Aménagement des espaces publics du quartier du Pôle d'Echanges Multimodal Nice Saint-Augustin Aéroport

Dossier d'enquête publique

Pièce 8 - **Éléments complémentaires**
en réponse à l'avis de l'autorité environnementale

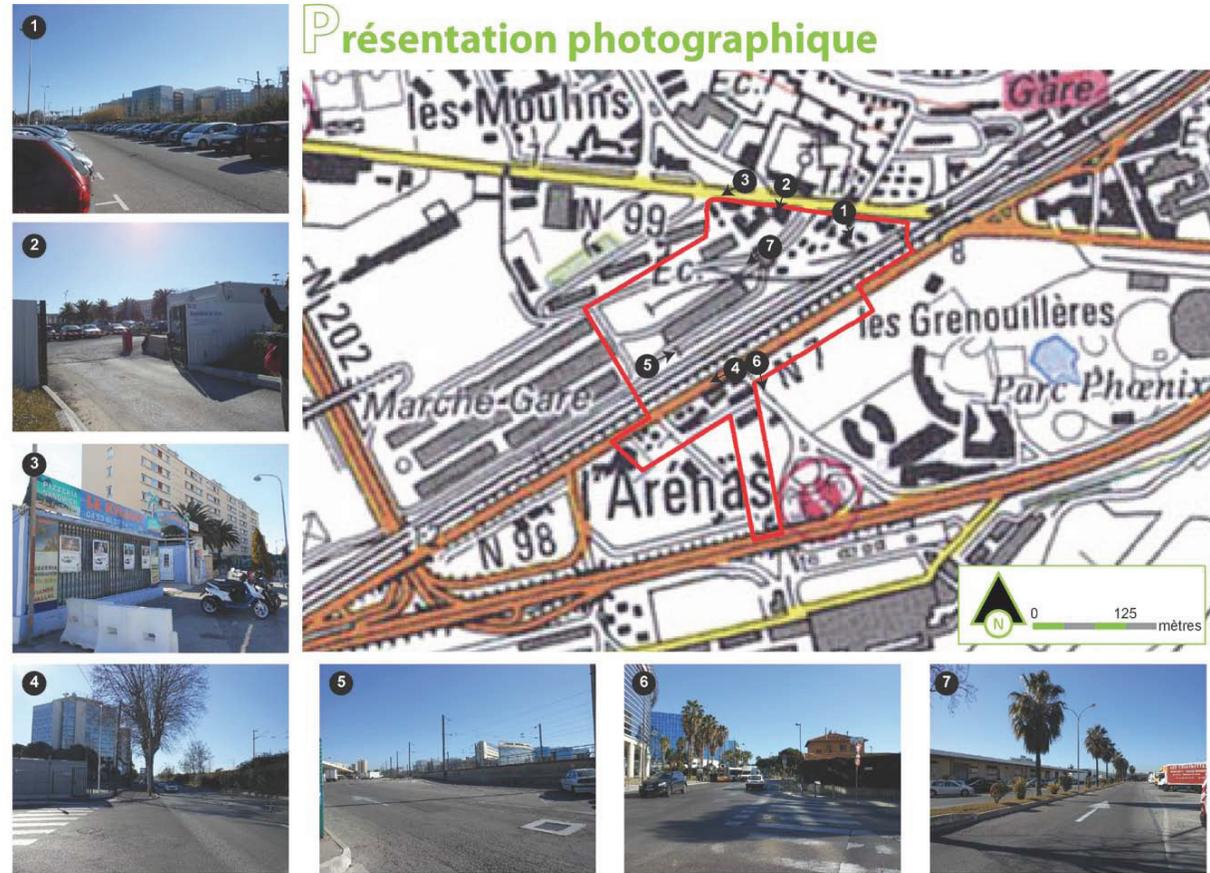
La description de l'occupation des sols actuelle du site du futur pôle d'échanges et de son environnement proche est insuffisante. La carte de l'occupation des sols ne précise pas leur emprise foncière et l'usage des bâtiments

La halle des « patatiers » est un bâtiment de stockage, de préparation et de conditionnement de produits frais (fruits, légumes, viande). Le bâtiment est à rez-de-chaussée en structure béton. Il est divisé en plusieurs boxes fonctionnant indépendamment les uns des autres notamment vis-à-vis des équipements de conservation des produits (nombreuses chambres froides). Ces activités feront notamment l'objet d'une relocalisation dans d'autres bâtiments du MIN.

Le bâtiment des douanes est composé d'un bâtiment de bureau à R+1 accolé à une halle de stockage. Un sous-sol semi enterré est aménagé sous le bâtiment de bureaux.

141 GRAND ARENAS-NICE AMÉNAGEMENT URBAIN DU GRAND ARENAS
 AVP ESPACES PUBLICS PÔLE MULTIMODAL NICE-AÉROPORT
 Révisé le 06/09/2024 - 15 Novembre 2024

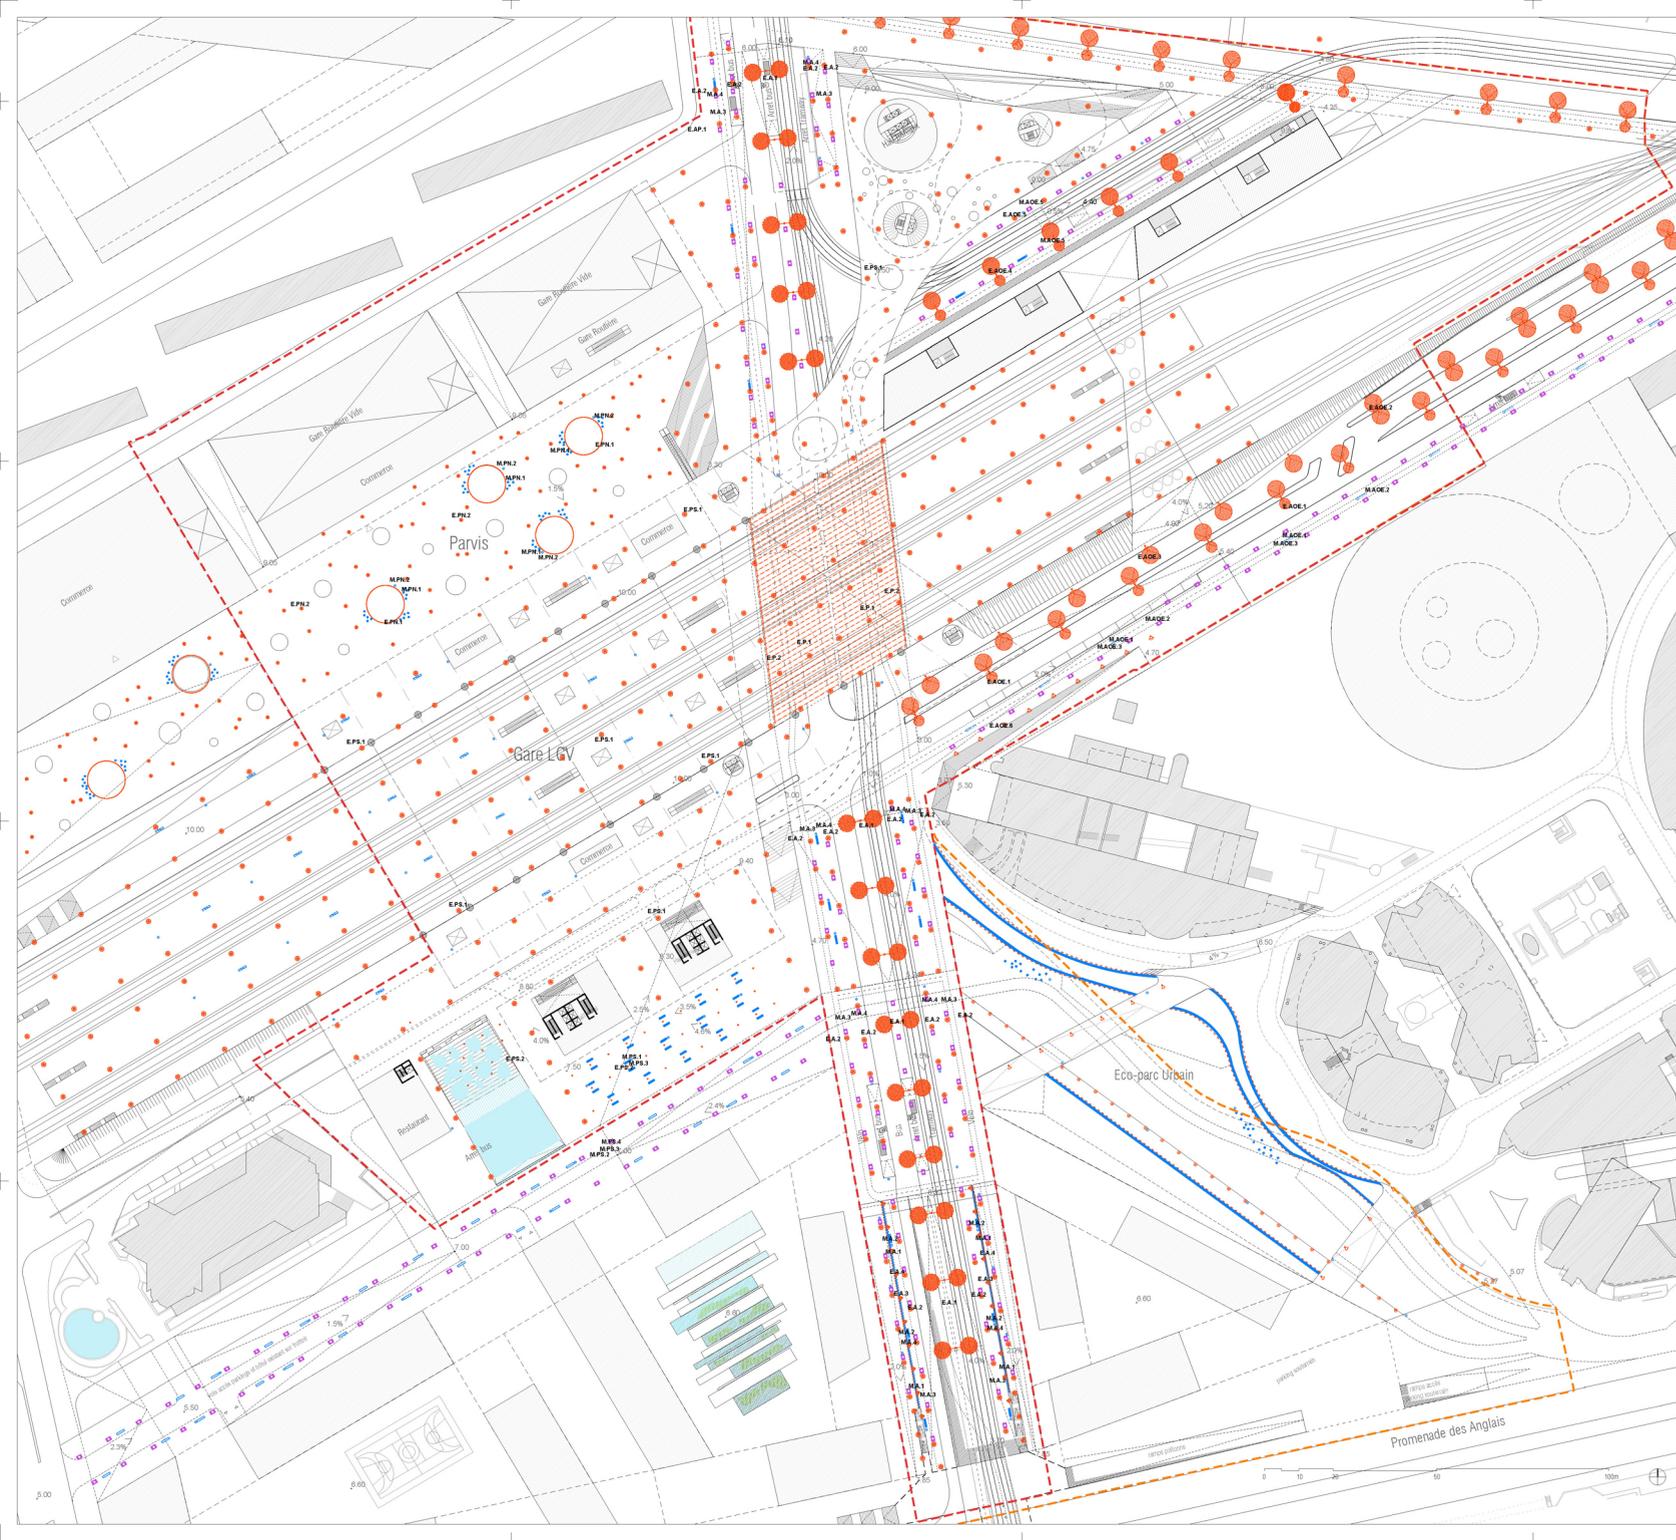
<ul style="list-style-type: none"> le mobilier urbain et l'éclairage public, supports potentiels d'énergies renouvelables et des réseaux « intelligents » (systèmes d'information en temps réel) annoncés dans le projet du pôle multimodal, en étroite relation avec les infrastructures de transports et les bâtiments mais aussi éléments de confort, de sécurité des déplacements ainsi que de maîtrise de la pollution lumineuse et de la consommation d'énergie. 	<p>Dans l'ensemble du pôle, les revêtements minéraux des sols sont de deux natures principales :</p> <ul style="list-style-type: none"> Dalles de granit (différentes surfaces et tailles, dont profondeurs variables), Dalles en béton (de tailles semblables à celles du granit). <p>L'axe nord-sud</p> <p>Concernant les plantations, plusieurs alignements d'essences seront réalisés pour souligner l'axe TCSP Nord-Sud. En plus des palmiers centraux, deux autres alignements : des arbres à haute tige (<i>Ostrya carpinifolia</i>, <i>fraxinus angustifolia</i>, <i>alnus cordata</i> ou <i>fraxinus excelsior</i>) sur la partie basse, proche des transports publics et dans la partie haute, zone non inondable, pour les trottoirs avec piétons, des arbres plus petits et à fleur (Arbres de Judée).</p> <p>Les essences choisies sont de feuille caduque, tandis que les palmiers – placés au centre de l'allée conservent pendant toute l'année une image semblable.</p>

<ul style="list-style-type: none"> les matériaux de revêtement, partiellement décrits pour le boulevard René Cassin et le parvis du lycée hôtelier manquent dans la description de l'axe nord-sud du pôle, du secteur de la route de Grenoble, de la voie intérieure Costes et Bellonte, et du parvis entre les deux gares. 	<p>D'autres revêtements sur l'Axe sont :</p> <ul style="list-style-type: none"> ceux qui sont directement plantés, en particulier ceux sur la chaussée du tramway, en gazon, rampes et escaliers, seront aussi en granit, talus plantés, à pente égale mais de largeur compensée, de bougainvilliers et autres plantes grimpantes qui retiennent les terres, les garde-corps sont des bancs linéaires, qui soutiennent aussi les éléments d'éclairage nocturne.

Le descriptif des différents éléments relatifs aux revêtements, plantations et choix d'essences, éclairage et mobilier urbain est présenté en annexe. Entre les voies du tramway et celle des bus/taxis, un alignement de washingtonias est prévu.

- Descriptif des revêtements, plantations et choix d'essences, éclairage et mobilier urbain (ci-après),
- Le plan des aménagements paysagers,
- Le plan du mobilier et éclairage,
- Le plan des revêtements,
- Le résumé non technique modifié après avis de l'autorité environnementale.
